改善箇所説明図

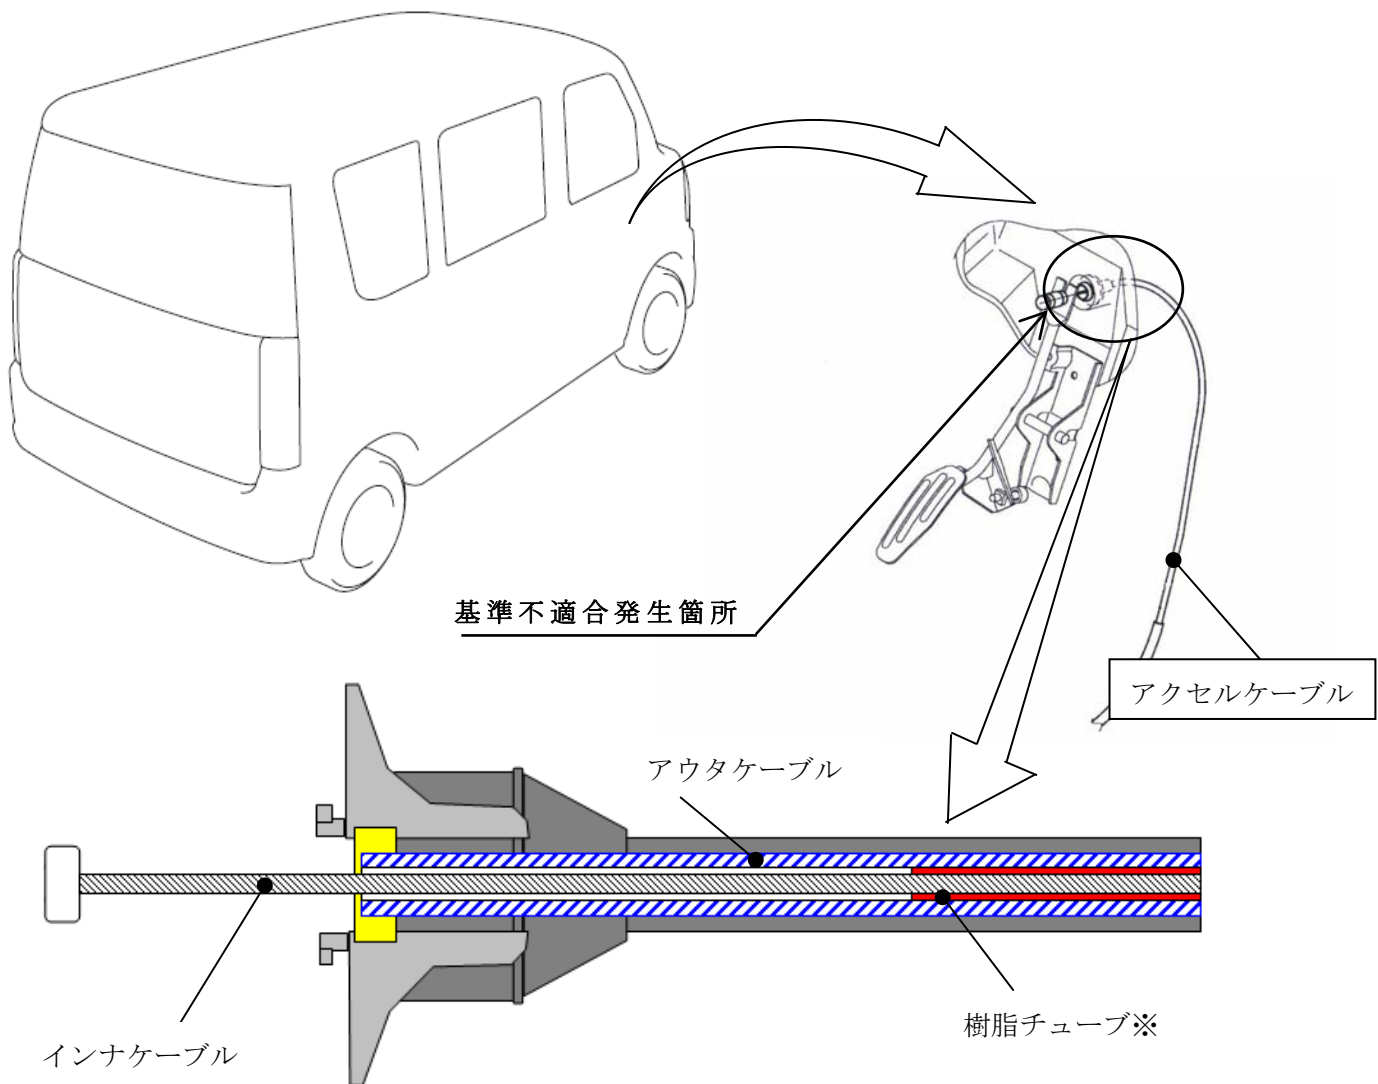
※樹脂チューブはアクセルケーブル内で、インナケーブル（金属製）とアウトケーブル（金属製）との接触を防止し、インナケーブルが滑らかに摺動する目的で設置されている。

アクセルケーブルの製造工程において、全長の短い樹脂チューブを組み付けたものがある。そのため、そのまま使用を続けると当該ケーブルのインナケーブルが損傷し、最悪の場合、アクセルペダルを操作してもエンジン回転が上がらず、走行不能となるおそれがある。

全車両、アクセルケーブルを良品に交換する。

注： は交換部品を示す。

識別：ID プレートに緑色のシールを貼付する。
